**Projet de parc photovoltaïque  
Commune de Nérondes  
Lieu-dit « La Garenne »**

**Compléments et actualisation du dossier de demande  
de permis de construire**

## **2. PRISE EN COMPTE DE LA DEMANDE DE LA COMMUNE DE PRESERVER LE CHEMIN COMMUNAL AU SUD DU PARC SOLAIRE**

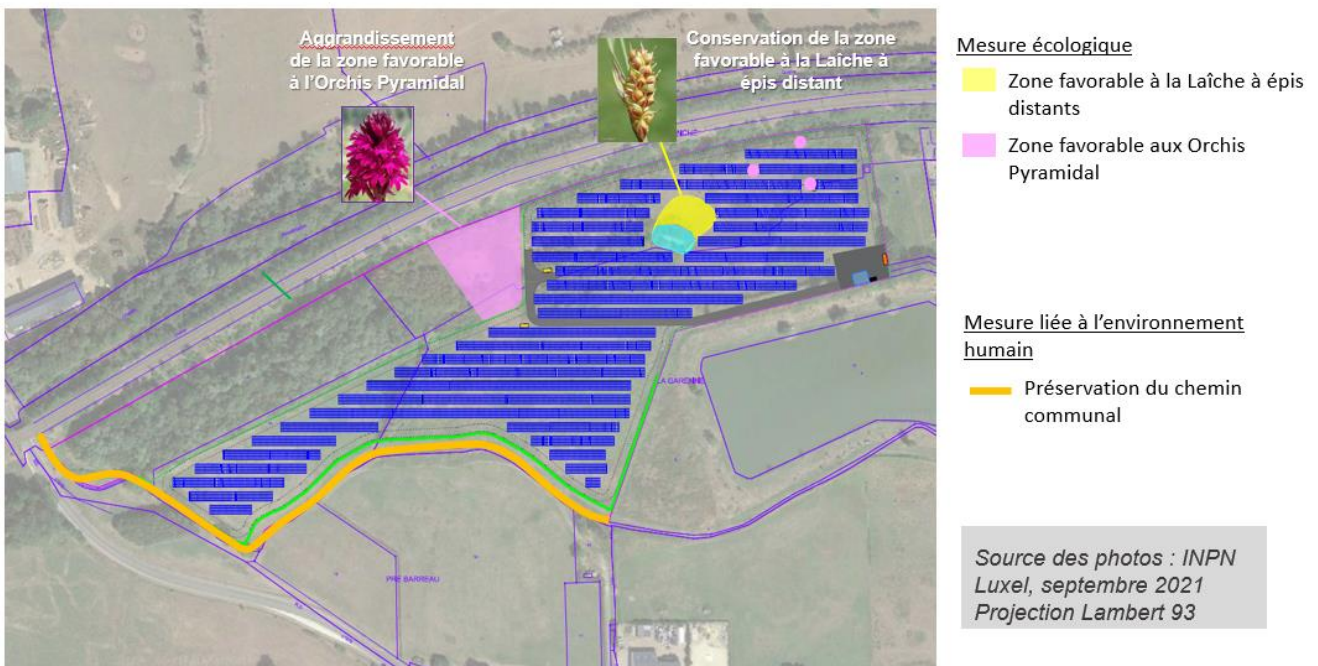
Lors des concertations et des réunions de travail ainsi qu'au moment de la réunion publique d'information, la commune a montré sa volonté de préserver le chemin communal au sud du projet. Ce chemin permettra aux marcheurs et joggeurs qui fréquentent l'étang voisin de rejoindre le pont qui passe sous la voie ferrée sans passer par le bord de route. Les écoliers, qui utilisent le chemin d'interprétation botanique de l'autre côté de la voie ferrée, pourront également continuer d'emprunter en sécurité le tracé au sud du parc solaire.

#### 4. SYNTHÈSE DES MODIFICATIONS APPORTÉES AUX PIÈCES DU DOSSIER DE DEMANDE DE PERMIS DE CONSTRUIRE

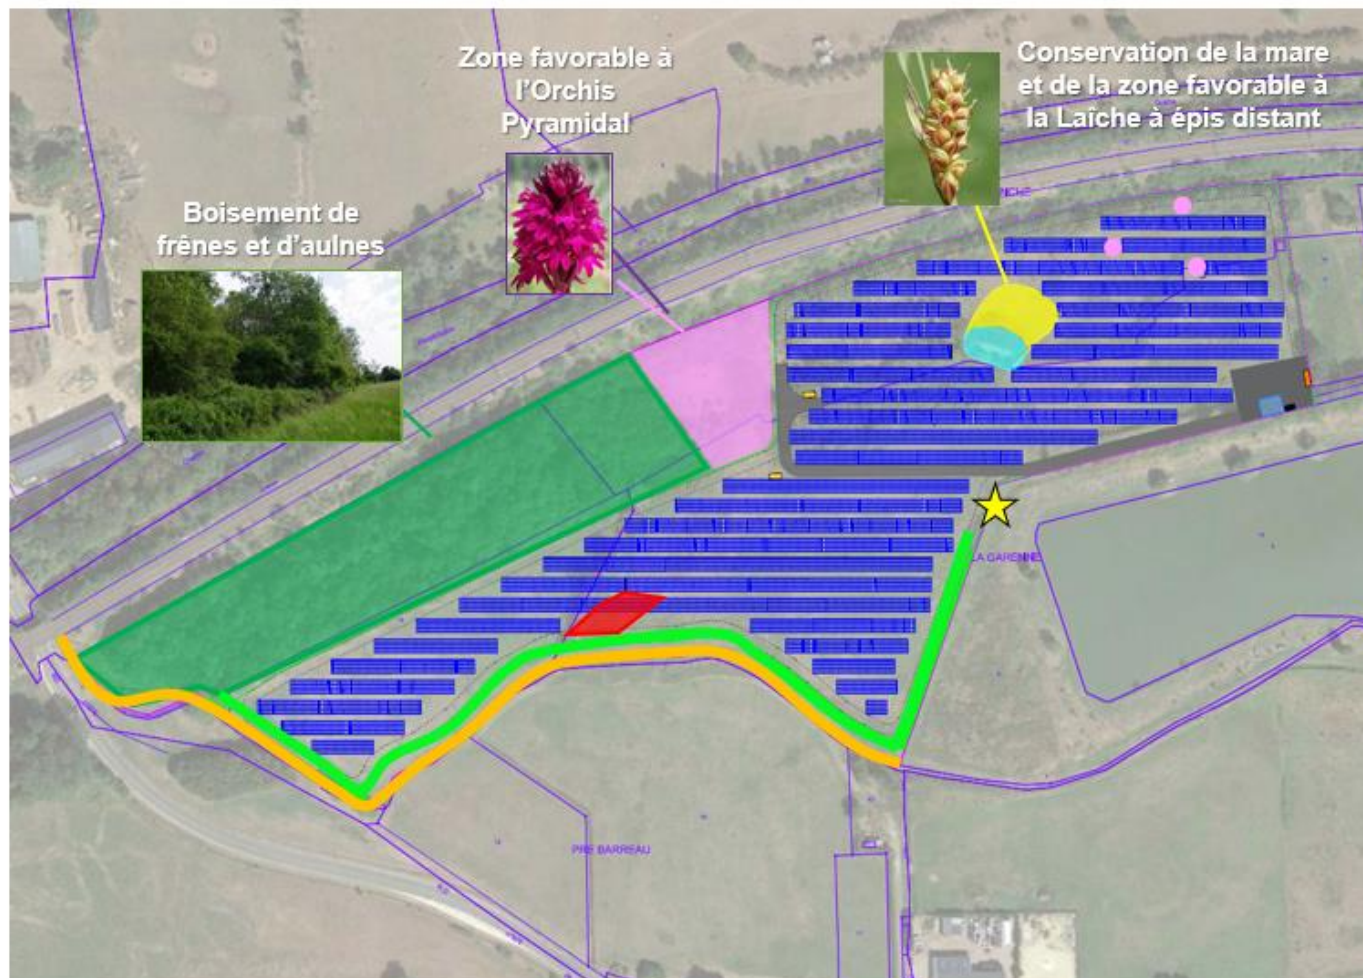
- Evitement de la zone favorable aux Laïches à épis distants à proximité de la mare

Une partie de la zone favorable aux Laïches, prairie à molinie de milieux humides sur laquelle quatre stations de Laïche à épis distants ont été inventoriées, sera conservée.

- Evitement des stations d'Orchis inventoriées dans l'inventaire de 2021

Les nouvelles stations d'Orchis inventoriées, au nord-est et à proximité immédiate au nord-ouest du parc solaire, seront évitées.

- Préservation du chemin au sud du parc solaire

Ce chemin permettra aux marcheurs et joggeurs qui fréquentent l'étang de rejoindre le pont qui passe sous la voie ferrée sans passer par le bord de route. Les écoliers, qui utilisent le chemin d'interprétation botanique de l'autre côté de la voie ferrée, pourront également continuer d'emprunter en sécurité le tracé au sud du parc solaire.

Référence pièce	Intitulé	Nature de la modification
Toutes	L'ensemble des pièces	Actualisation de l'adresse du demandeur
PC01	Plan de situation du terrain	Inchangé
PC02	Plan de masse du projet	
PC02-1	Plan de masse général	Réduction du projet et évitement des stations floristiques identifiées en 2021
PC02-2	Plan de masse – aménagement des panneaux	Réduction du projet et évitement des stations floristiques identifiées en 2021
PC02-3a	Plan de masse – localisation des constructions	Déplacement de la piste et des postes de transformation pour éviter les stations floristiques identifiées en 2021
PC02-3bPC02-3c	Plan de masse – dimension des constructions	Déplacement postes transformation pour éviter les stations floristiques identifiées en 2021
PC02-4	Aménagements	Réduction du projet et évitement des stations floristiques identifiées en 2021
PC03-a	Plan topographique de l'état actuel	Réduction du projet et évitement des stations floristiques identifiées en 2021
